DĖL PIRKIMO DOKUMENTŲ PAAIŠKINIMO IR PATIKSLINIMO_3

Akcinė bendrovė „Via Lietuva“ (toliau – perkančioji organizacija) vykdo viešojo pirkimo „*Valstybinės reikšmės krašto kelio Nr. 141 Kaunas-Jurbarkas-Šilutė-Klaipėda ruožo nuo 126,273 iki 127,377 km rekonstravimas*“ (Pirkimo ID 4858779), atliekamo atviro konkurso būdu, procedūras ir, atsakydama į tiekėjų klausimus*, teikia pirkimo dokumentų paaiškinimus/patikslinimus.

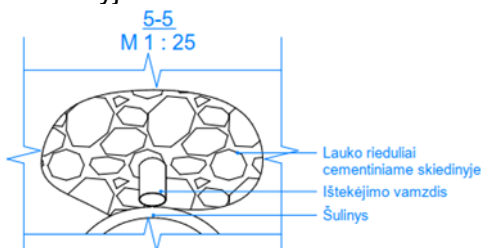
Prašome patikslinti, kiek metrų reik išmontuoti vandens nuvedimo vamzdžių ir kiek įrengti naujų.

Nurodytoje žiniaraščio eilutėje vertinamas visų vamzdžių išardymas. Nauji vamzdžiai nėra įrenginėjami. Projektuojamos situacijos fasado brėžinys bus atnaujintas.

Ištrauka iš brėžinio P24-002-141-TDP-SK1.B-28:

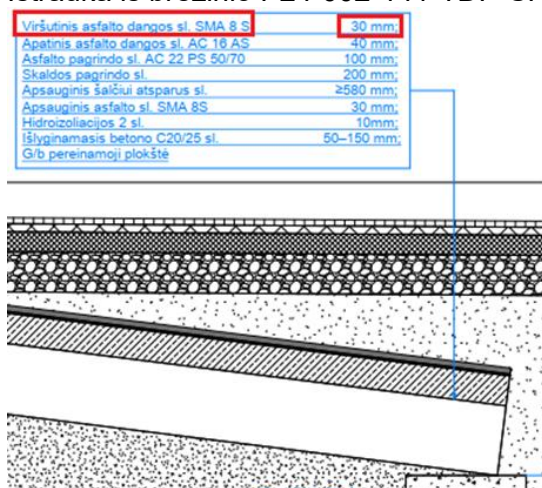
Konkursui pateikto darbų kiekių žiniaraščio DKŽ_2 (excel byla „16 priedas_DKŽ ir santrauka_141 kelias“) skyriaus „5. Prietilčių įrengimas“ poz. 5.8, numatyta 4 cm storio asfalto viršutinio sluoksnio iš mišinio SMA 8 S įrengimas, tačiau brėžinyje numatytas 3 cm storio asfalto viršutinio sluoksnio iš mišinio SMA 8 S įrengimas (tai pat kaip numatyta ir Susisiekimo dalyje). Prašome Jūsų darbų kiekių žiniaraštyje patikslinti asfalto viršutinio sluoksnio iš mišinio SMA 8 S storį.

Viršutinio asfalto sluoksnio storis - 4 cm. Projekto techninė dokumentacija bus patikslinta leidžiant naują projekto laidą po rangos darbų pirkimo.

Ištrauka iš brėžinio P24-002-141-TDP-SK1.B-28:

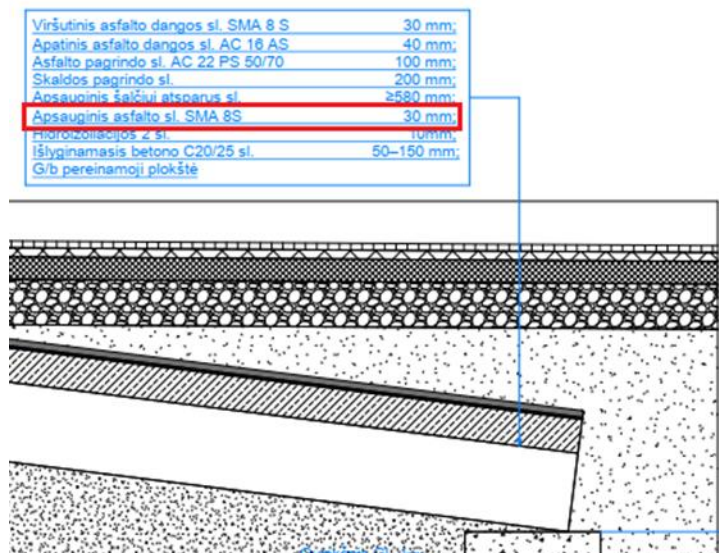
Konkursui pateikto darbų kiekių žiniaraščio DKŽ_2 (excel byla „16 priedas_DKŽ ir santrauka_141 kelias“) skyriaus „5. Prietilčių įrengimas“ poz. 5.3 numatyta asfalto apsauginio sluoksnio SMA 8 S 2 cm storio įrengimas, tačiau projekto brėžinyje numatyta 3 cm storio asfalto apsauginio sluoksnio įrengimas. Prašome Jūsų patikslinti kokio storio asfalto apsauginį sluoksnį reiks kloti? Jei reikia – patikslinkite darbų kiekių žiniaraštį, brėžinius ir t.t.

Apsauginio asfalto sluoksnio storis - 2 cm. Projekto techninė dokumentacija bus patikslinta leidžiant naują projekto laidą po rangos darbų pirkimo.

Ištrauka iš brėžinio P24-002-141-RTDP-SK2.B-13:

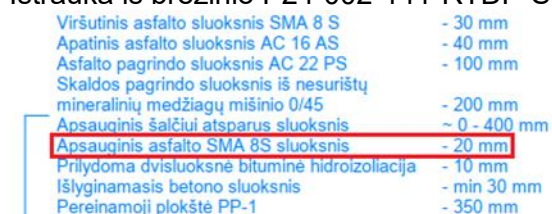
Konkursui pateikto darbų kiekių žiniaraščio DKŽ_3 (excel byla „16 priedas_DKŽ ir santrauka_141 kelias“) skyriaus „6. Prietilčių įrengimas“ poz. 6.3 numatyta asfalto apsauginio sluoksnio SMA 8 S 3cm storio įrengimas, tačiau projekto brėžinyje numatyta 2cm storio asfalto apsauginio sluoksnio įrengimas. Prašome Jūsų patikslinti kokio storio asfalto apsauginį sluoksnį reiks kloti? Jei reikia – patikslinkite darbų kiekių žiniaraštį, brėžinius ir t.t.

Apsauginio asfalto sluoksnio storis - 2 cm. Projekto techninė dokumentacija bus patikslinta leidžiant naują projekto laidą po rangos darbų pirkimo.

Ištrauka iš brėžinio P24-002-141-RTDP-SK3.B-13:

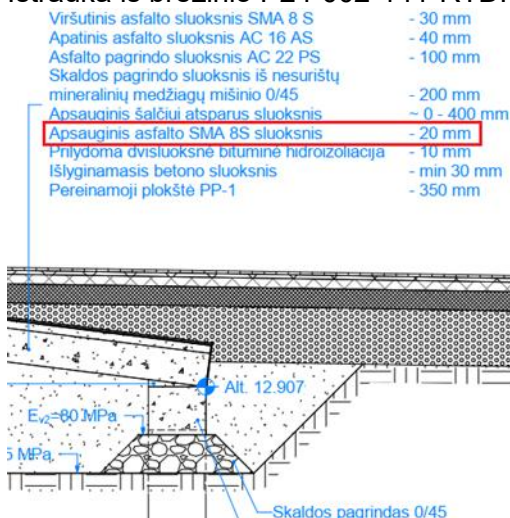
Konkursui pateikto darbų kiekių žiniaraščio DKŽ_4 (excel byla „16 priedas_DKŽ ir santrauka_141 kelias“) skyriaus „6. Prietilčių įrengimas“ poz. 6.3 numatyta asfalto apsauginio sluoksnio SMA 8 S 3cm storio įrengimas, tačiau projekto brėžinyje numatyta 2cm storio asfalto apsauginio sluoksnio įrengimas.

Prašome Jūsų patikslinti kokio storio asfalto apsauginį sluoksnį reiks kloti? Jei reikia – patikslinkite darbų kiekių žiniaraštį, brėžinius ir t.t.

Apsauginio asfalto sluoksnio storis - 2 cm. Projekto techninė dokumentacija bus patikslinta leidžiant naują projekto laidą po rangos darbų pirkimo.
